## Krycí list ZBV

Název a evidenční číslo Stavby: <b>III/2722 Semice, rekonstrukce</b> Název stavebního objektu/provozního souboru (SO/PS): <b>Rekonstrukce silnice III/2722 - investice kraje</b>	Číslo SO/PS / / číslo Změny SO/PS: <b>101/3</b>	Číslo ZBV: <b>11</b>
---	---	-------------------------

## Změnový list

#### Změna: výměna aktivní zóny

VÝKRES Č.: 1 / 1

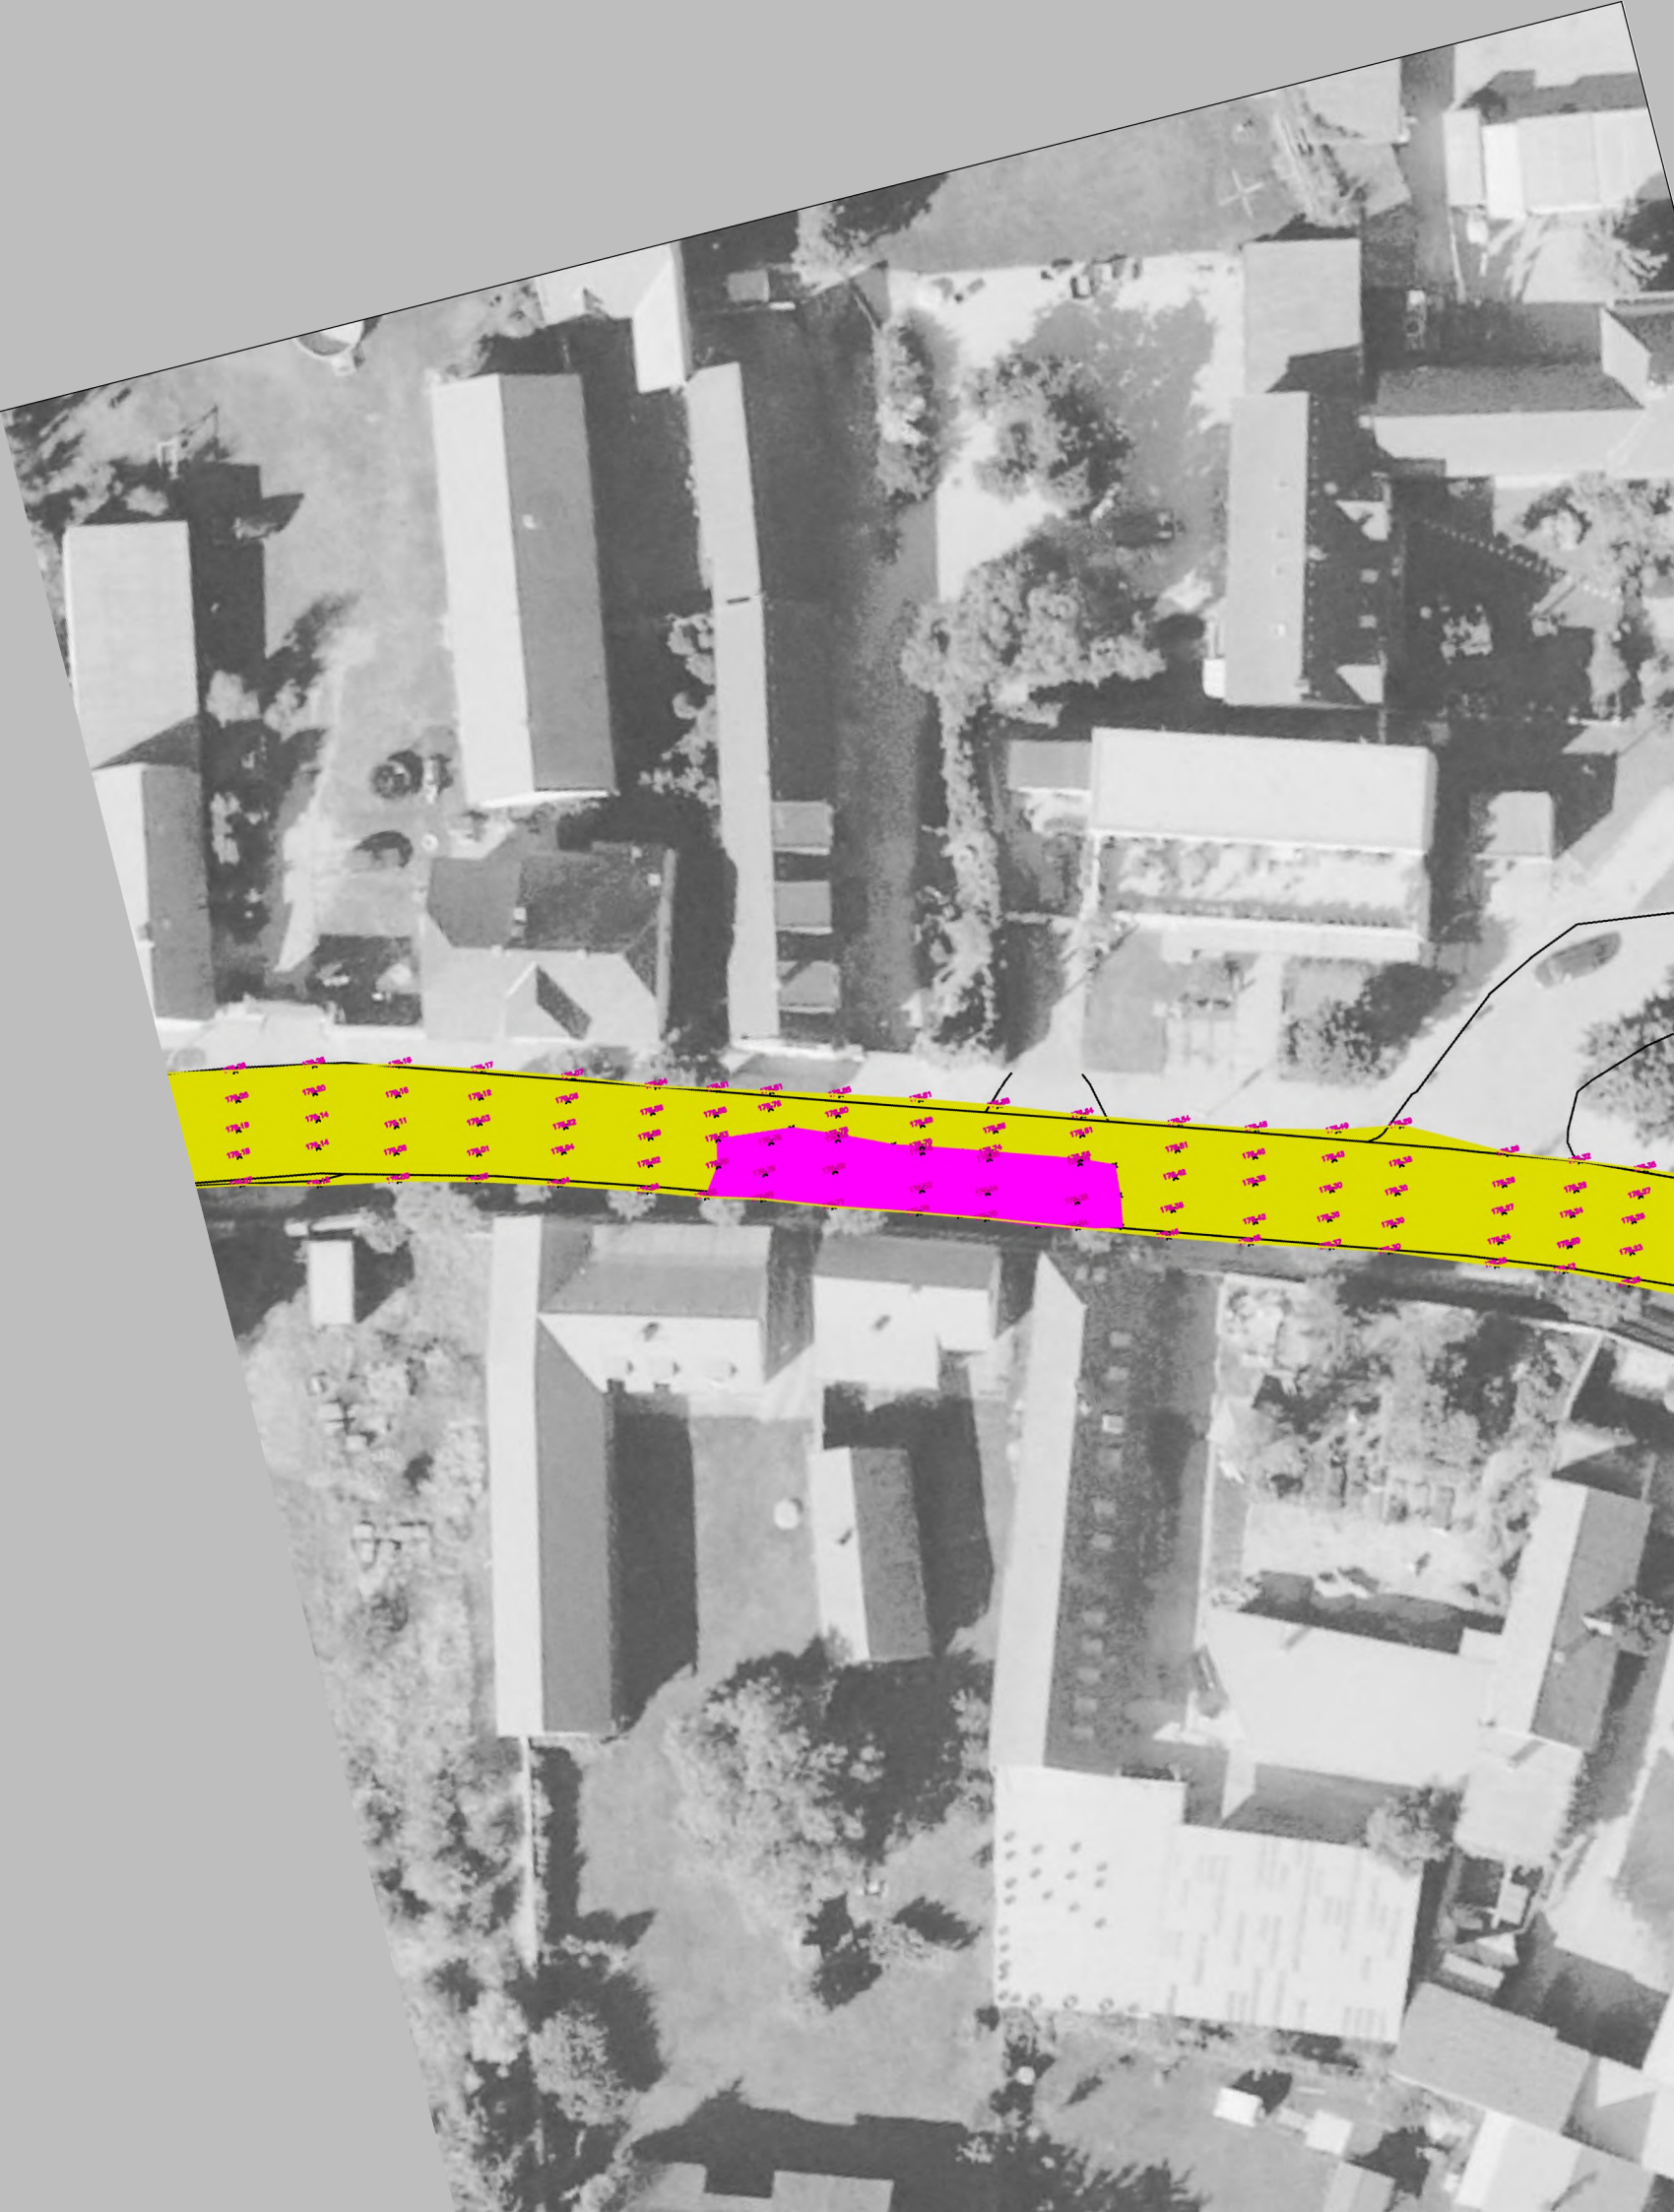
Dále byla provedena kopaná sonda v km cca 1,210 na úroveň zemní pláňe, kde byly objeveny tlející dřevní kulatiny, zbytky původního dřevního roštu historické cesty, zasahující cca 0,5 m pod zemní pláň. Výše uvedené bylo zaznamenáno do fotodokumentace (doklad č. 15) a bylo rozhodnuto o sanaci aktivní zóny formou výměny tl. 0,3 m dle PD a tl. 0,5 m v místech tlející dřevní hmoty. Tyto plochy sanací byly následně geodeticky zaměřeny a byl vyhotoven geodetický protokol s rozsahem jednotlivých typů sanace aktivní zóny (doklad č. 16).

Místo úpravy podloží vápněním je nutné provést odkop na úroveň parapláně s odvozem vytěženého materiálu, úpravu parapláně se zhutněním, pokládkou separační geotextílie 300q/m<sup>2</sup> a uložení sanační vrstvy v celé ploše sanace pláňe. Jako sanační materiál je bude použito přírodní drcené kamenivo 0/63 (Kamenolom Libodřice).

- Sanace aktivní zóny dle PD v tl. 0,3 m v rozsahu 1344,7 m<sup>2</sup>
- Sanace aktivní zóny v místech dřevních zbytků tl. 0,5 m v rozsahu 123,2 m<sup>2</sup>

Sanace 0,3 m = 1 344,7 m <sup>2</sup>
	Sanace 0,5 m = 123,2 m <sup>2</sup>
	--

VÝKRES Č.: 1 / 1

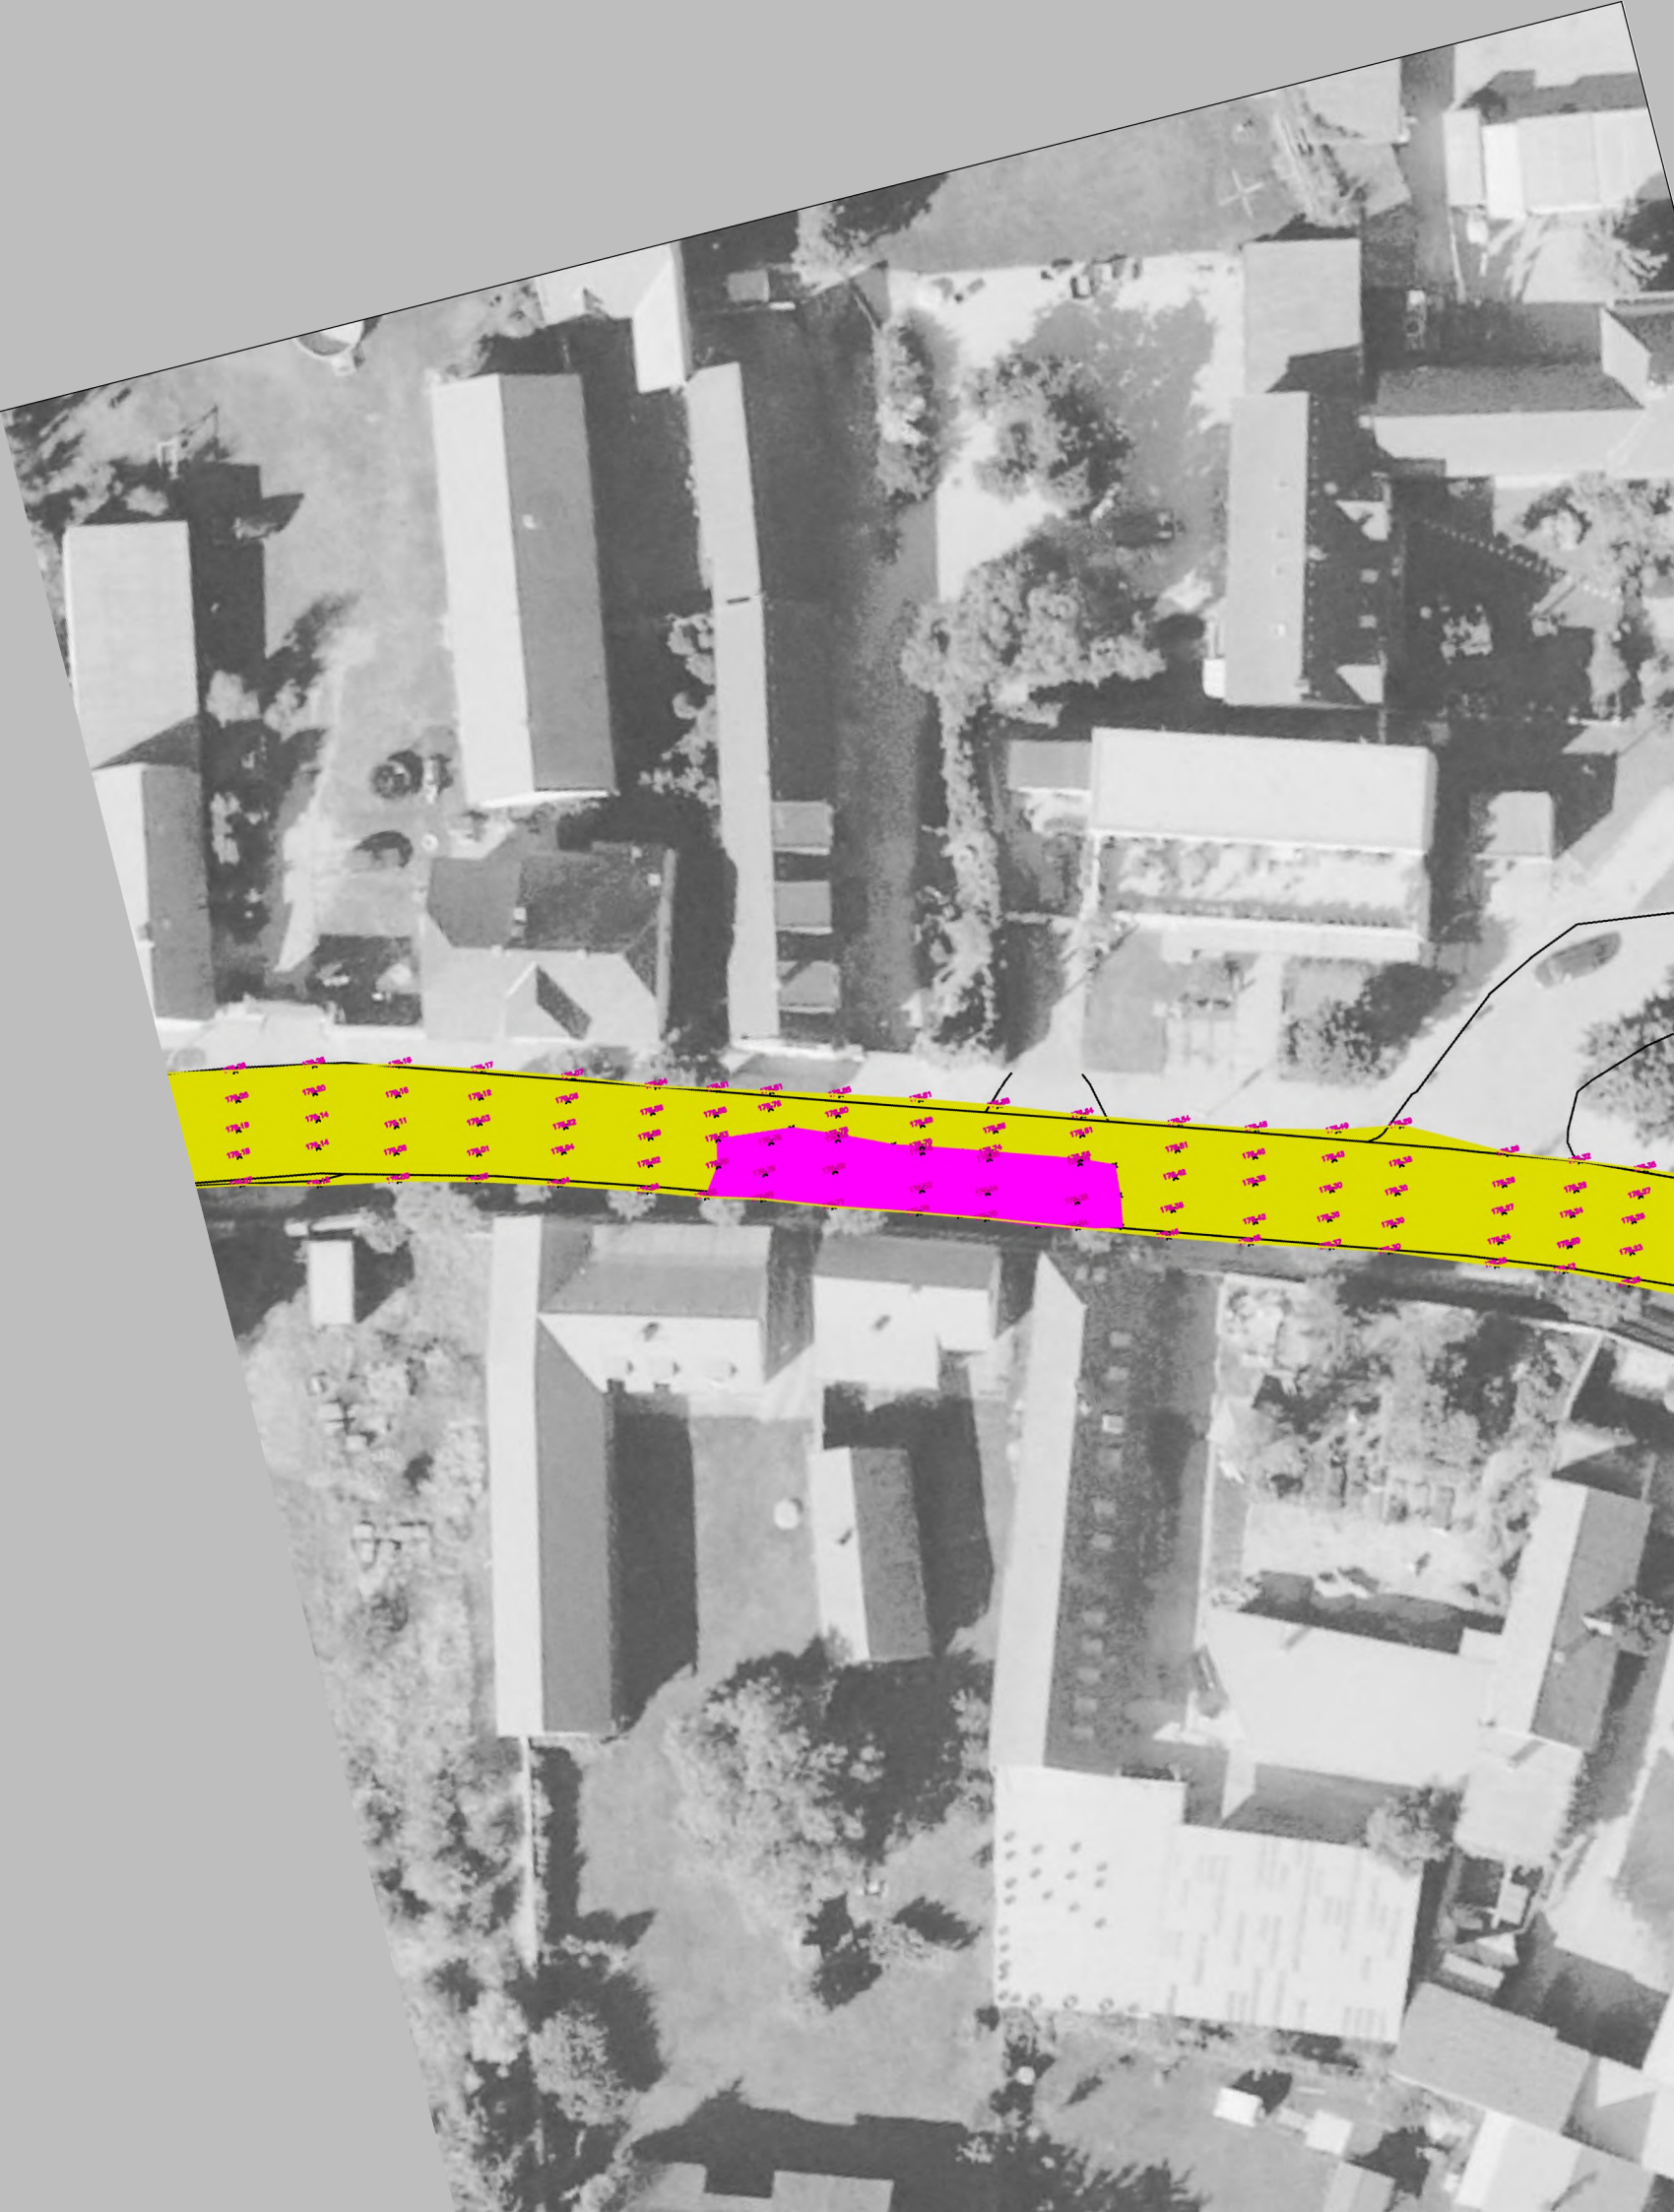
Dále bylo zjištěno, že v rámci výkopů rýhy pro układku kanalizace v mezi šachtovém úseku Š 5.5 – 5.3 se pod vrstvou zdegradovaného a rozpadlého štětu, těsně pod úrovní paraplaně nacházejí zbytky tlejících dřevěných kulatin (zřejmě historický dřevěný rošt cesty). Doporučuji dřevní hmotu odstranit a nahradit zvýšenou mocností sanace AZ.

Sanace 0,3 m = 1 344,7 m <sup>2</sup>
	Sanace 0,5 m = 123,2 m <sup>2</sup>
	--
